PROGETTO PER LA REALIZZAZIONE DI UN IMPIANTO FOTOVOLTAICO DA 71,547 MW DENOMINATO "AGRIVOLT MUSIGNANO"

RISPOSTA ALLA RICHIESTA DI INTEGRAZIONI
MINISTERO DELLA CULTURA

Cod. elaborato: FV_MUS01_INT01

Il presente documento costituisce la relazione prodotta dalla Proponente in risposta alla richiesta di integrazioni del Ministero della Cultura – Soprintendenza Speciale per il Piano nazionale di Ripresa e Resilienza (prot. MIC|MIC_SS-PNRR|20/10/2023|0024407-P acquisita al MASE con prot. MASE.REGISTRO UFFICIALE.INGRESSO.0168860.20-10-2023) nell'ambito della procedura di Valutazione di Impatto Ambientale (ai sensi dell'art.23 del D.Lgs.n.152/2006) relativa al progetto di un impianto agrivoltaico della potenza pari a 71,547 MWp avanzato dalla Agrivolt Musignano S.r.l. in località Musignano nel Comune di Canino (VT) – ID: 9253.

Figura 2. Sezione ambientale Settore A

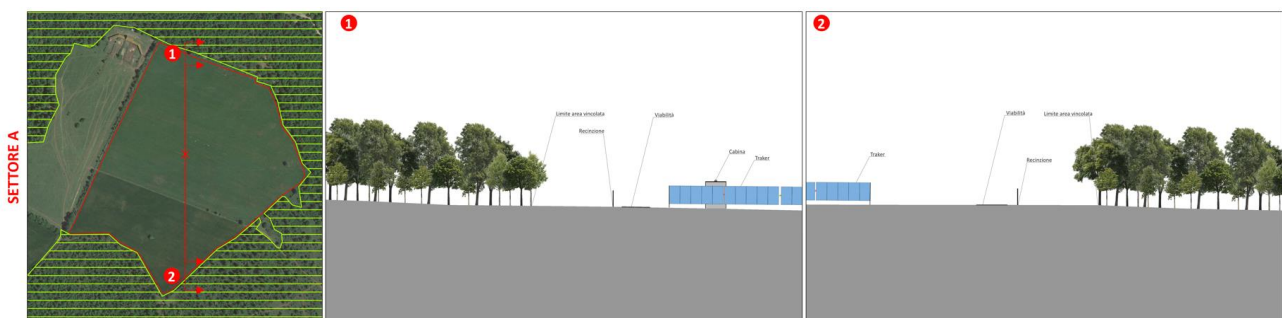
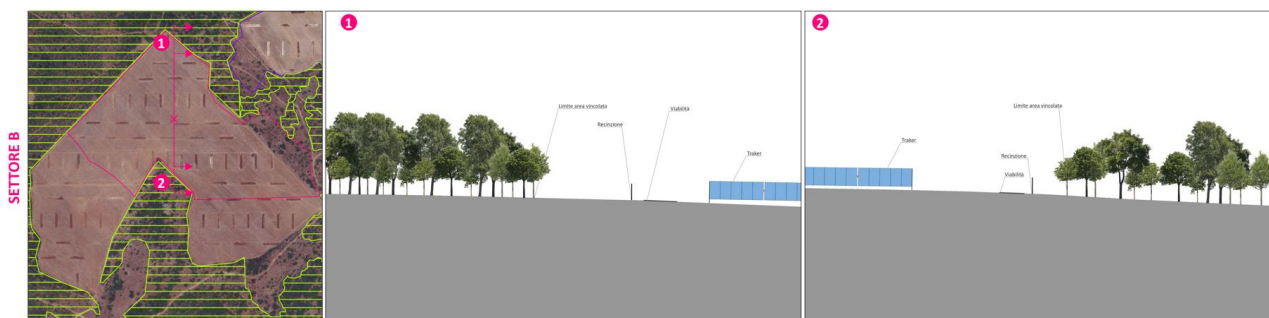
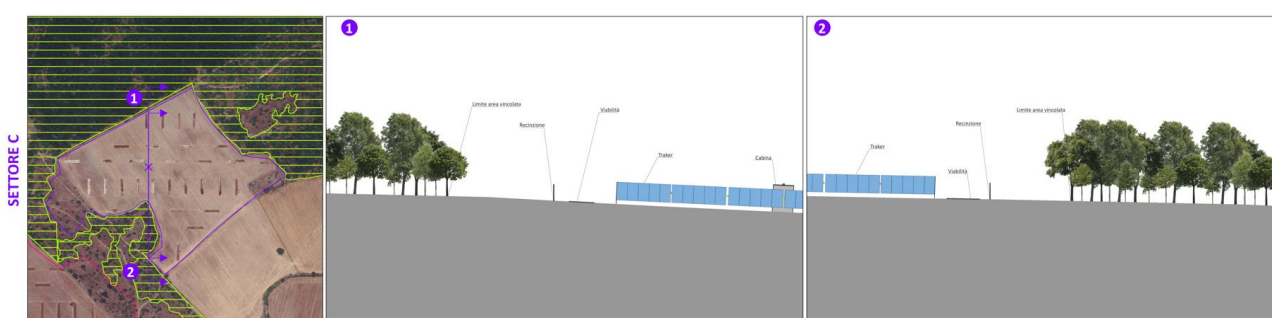
1.1.2 b) planimetria in scala appropriata, anche con eventuali stralci di dettaglio, in cui vengano chiaramente individuati i perimetri delle aree tutelate interessate da modifiche per la realizzazione delle opere complessivamente previste. Con riferimento alla localizzazione dell'impianto in posizione "interclusa" all'interno del vasto sistema di aree boscate protette, si richiede:

Di cui si riportano alcuni estratti grafici delle sezioni (Figura 2-Figura 3-Figura 4).

Figura 5. Sezione tipo della posa in opera del cavidotto (estratto da elab. cod. FV_MUS01_CV10)

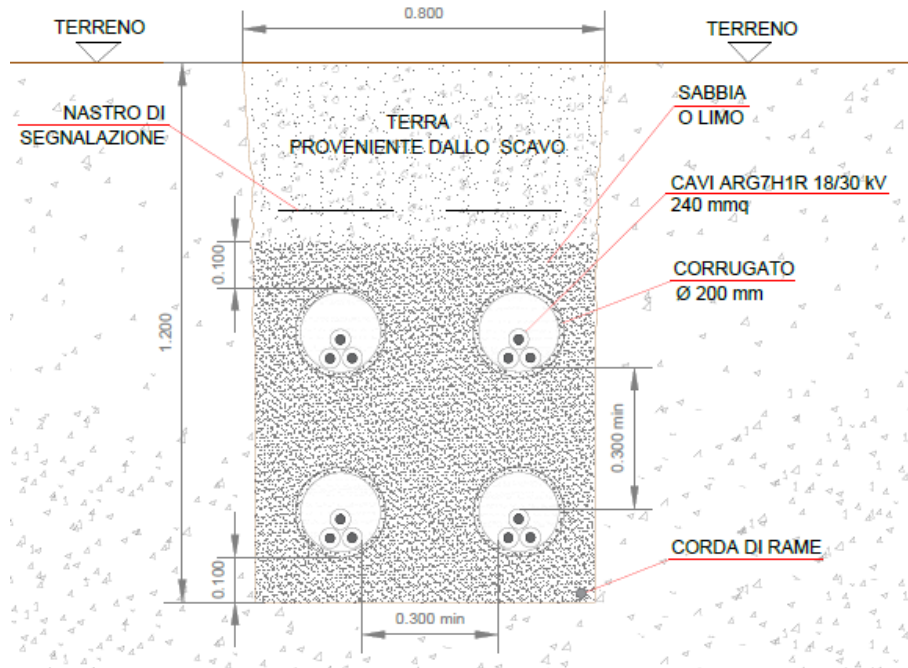
1. interventi di modellazione del suolo, scavi e riporti necessari per gli allargamenti temporanei, aree di cantiere
2. le aree interessate dal passaggio dei cavidotti in TOC e di quelli con scavo a cielo aperto all'interno delle aree sottoposte a tutela:
 - i. distinguendo per le aree boscate, le quantità e le aree eventualmente interessate dai lavori, anche in fase di cantierizzazione, per le quali sono state previste attività di disboscamento o espianto con successiva ripiantumazione; quelle per le quali sono previste attività di mitigazione/ripristino; e quelle per le quali non è possibile prevedere opere di ripristino e che, pertanto, dovranno essere computate in termini di compensazione;
 - ii. per i corsi d'acqua, dovrà essere presentato il rilievo dello stato di fatto, e graficizzato, in scala appropriata il cavidotto in pianta e sezione.

Come descritto nel precedente § 1.1.1, la posa in opera dei cavidotti avverrà su viabilità esistenti e soltanto per un tratto pari a 800m in un contesto agricolo a prato avvicendato. Per la posa in opera dei cavidotti non si rendono necessari sbancamenti né alterazioni delle morfologie (Figura 5). Le sezioni di scavo per la posa

in opera dei cavidotti sono pari a 0,8m e pertanto interamente posizionate lungo la viabilità analogamente alle aree di cantiere. Per la posa in opera dei cavidotti non si prevedono allargamenti né modifiche della viabilità esistente.

Figura 6. Sezioni trasversale di attraversamento dei corsi d'acqua (estratto da elaborato cod. FV_MUS01_CV11-00)

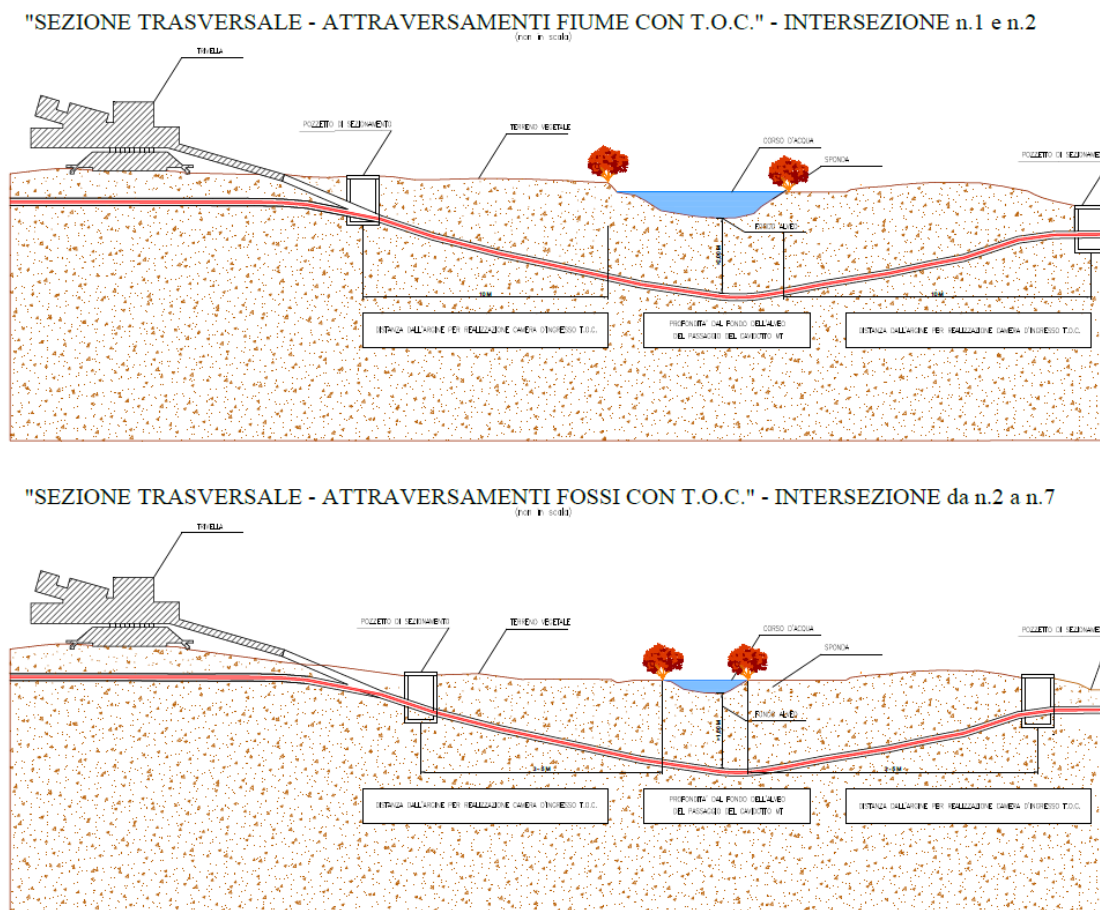
1.1.3.2 2. le aree interessate dal passaggio dei cavidotti in TOC e di quelli con scavo a cielo aperto all'interno delle aree sottoposte a tutela:

Come possibile osservare in Figura 6, non si prevedono interventi in corrispondenza degli argini e quindi non si materializzeranno interferenze con fitocenosi igrofile o ripariali eventualmente presenti, né con altri elementi tipici del corso s'acqua.

Si puntualizza che al termine del cantiere per l'attraversamento dei corsi d'acqua le aree verranno ripristinate in analogia al soprassuolo esistenti al momento dell'intervento.

Figura 7. Layout d'impianto modificato sulla base delle 'Aree idonee' ex art. 20 del D.lgs. 199/2021

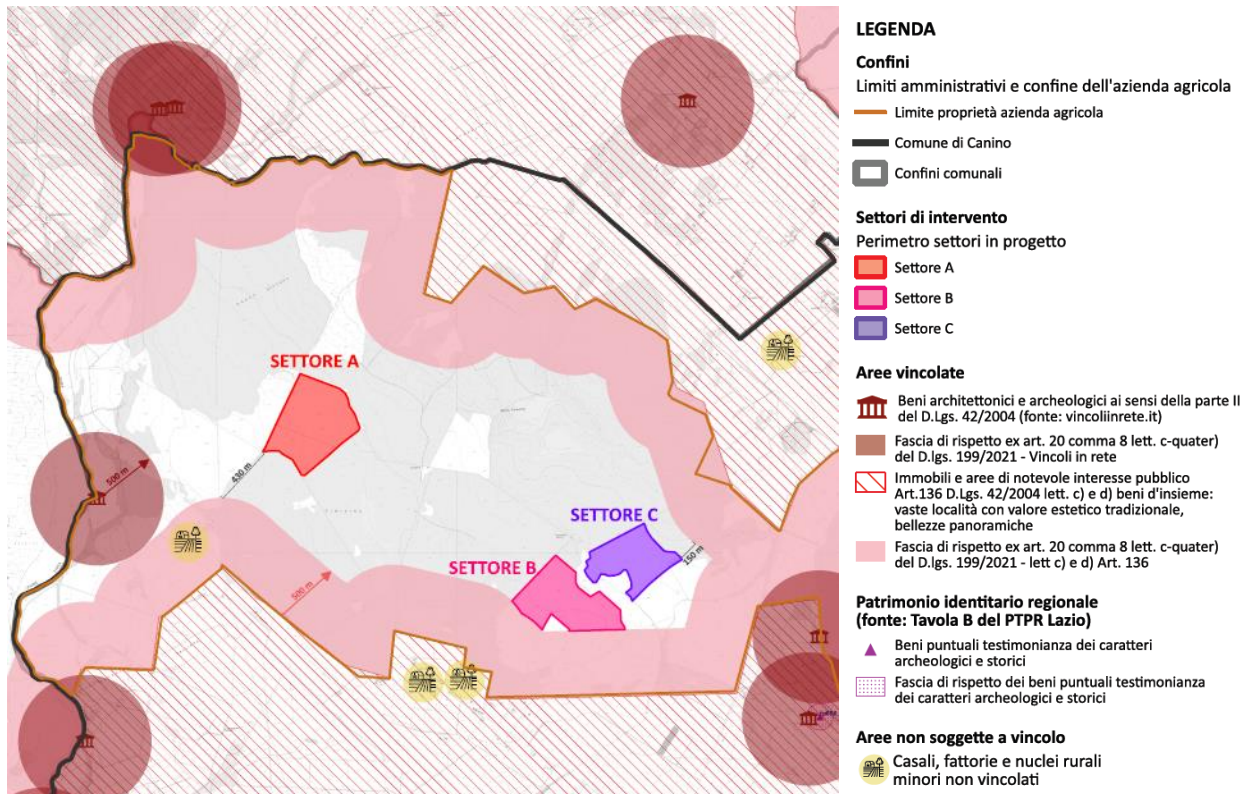
3.1.1 a. planimetria, in scala adeguata, con eventuali approfondimenti di maggior dettaglio, riportante la localizzazione di tutti i beni tutelati ai sensi della parte II e III del Codice, monumenti, casali, torri, centri abitati, nuclei storici, punti panoramici individuati nel territorio toscano e laziale, con il rispettivo buffer (di raggio pari a 500m) che possano essere interessati dalle opere in relazione alla loro localizzazione e conformazione;

Si segnala inoltre il fatto che il progetto, presentato in fase di avvio del procedimento, è stato rimodulato sulla base delle 'Aree Idonee' ex art. 20, comma 8, lett. c-quater del D.lgs. 199/2021 mediante una riduzione della superficie del Settore B così come rappresentato nella tavola "Rimodulazione del progetto agrivoltaico sulla base delle 'Aree idonee' ex D.lgs. 199/2021" (cod. elab. FV_MUS01_V12-00).

La superficie del Settore B che è stata rimossa dal layout d'impianto rientrava, nel progetto presentato in fase di avvio del procedimento, per circa 20 ettari (pari circa al 44% dell'intero settore) nella fascia di rispetto del bene denominato "Zona Selva del Lamone, Valle del Fiora ecc." (cod. cd056_039) istituito mediante DM 1985-05-22 e tutelato ai sensi dell'art. 136, lett. c) e d), del D.lgs. 42/2004 s.m.i. Tale settore è stato dunque modificato in modo tale da non interferire con la fascia di rispetto del suddetto bene, come possibile vedere nella tavola allegata "Relazioni tra i beni tutelati ed i settori d'intervento" (cod. elab. FV_MUS01_V17-00).

Figura 14. Sezione ambientale della siepe di mitigazione che affianca il Fosso Forma della Doganella e che separa l'impianto agrivoltaico dalla SP106 Doganella

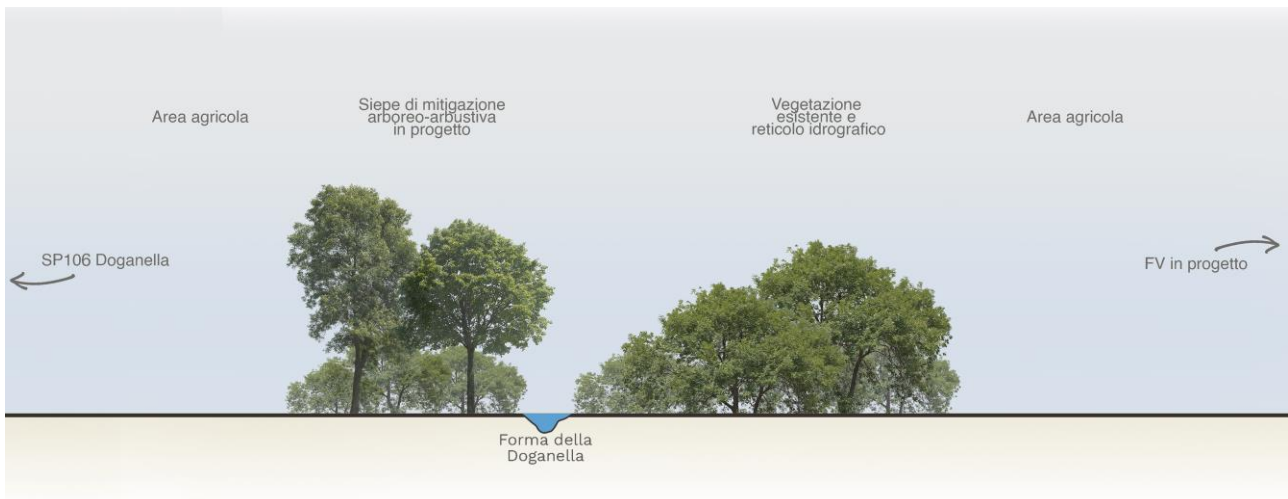
4.1 Integre la "Relazione Paesaggistica", sulla scorta di quanto emerso nei precedenti punti di approfondimento, con valutazioni, criteri e soluzioni di inserimento paesaggistico e di mitigazione che tengano conto delle condizioni di visibilità specifiche delle aree interessate dalla opere, così come localizzate al centro del sistema di beni precedentemente descritto, anche con la necessaria valutazione degli impatti, relativi e cumulativi, al fine di individuare il quadro complessivo delle modificazioni apportate dal progetto e gli opportuni rimedi e accorgimenti progettuali per la riduzione dei sopra richiamati effetti negativi.

Le suddette visuali che si aprono dalla SP106 sono efficacemente mitigate dall'inserimento di una siepe arboreo-arbustiva campestre che si affianca alla vegetazione esistente lungo il fosso Forma della Doganella interposto tra le aree d'impianto e la SP106 e che ricade all'interno del perimetro dell'azienda agricola della proponente. In Figura 14 si evidenzia come s'intende procedere con la mitigazione delle visuali.

Figura 37. Caratteristiche dei pannelli

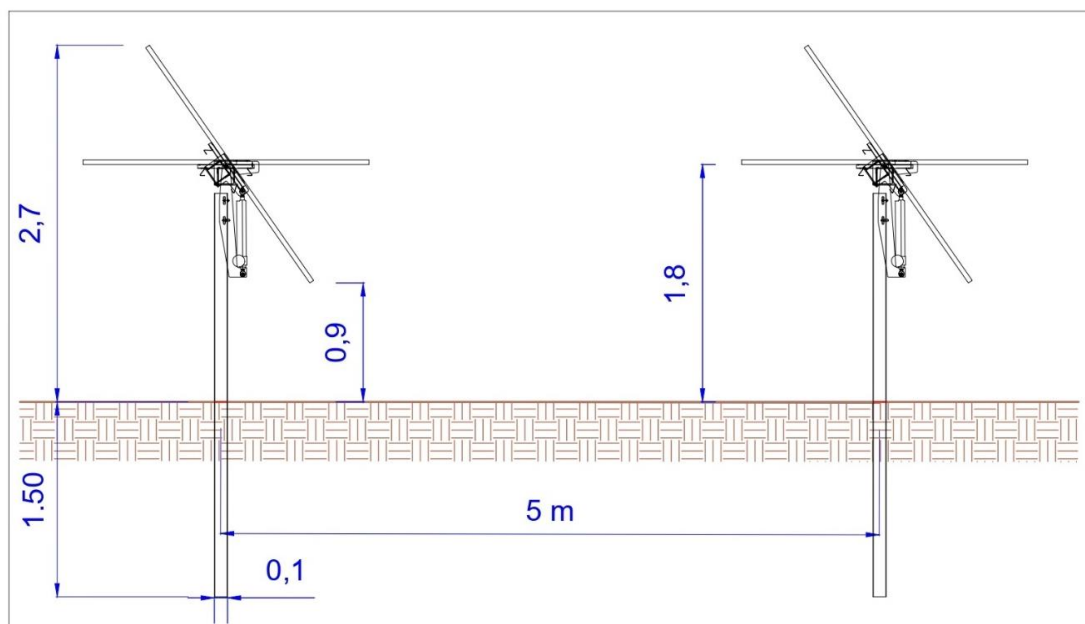
7.1 integrazione alle verifiche già predisposte nello Studio di Impatto Ambientale (cfr. FV_MUS01_V2), e nella Relazione Paesaggistica (cfr. FV_MUS01_V4) in relazione alla "tabella 3" relativamente alle possibilità di utilizzo agricolo delle aree e redazione del Progetto agronomico. Si chiede in particolare di approfondire le informazioni relative alle caratteristiche dimensionali dei tracker, altezza e interasse, in relazione alla tipologia di coltivazione prevista: dovranno essere previsti stralci e planimetria di insieme, riportanti in maniera leggibile la configurazione dei pannelli e delle coltivazioni previste, precisando quali siano le superfici coltivabili considerare al di sotto dei pannelli, coerentemente con quanto richiesto dalla Regione Lazio nella citata nota n.466390/2023, circa la dimostrazione della compatibilità dell'impianto "con la connessa attività agricola in esercizio".

I pannelli presentano un'altezza da terra di 1,80 m -punto di innesto del pannello sul palo di sostegno- e una larghezza di 2,17 m (Figura 37).
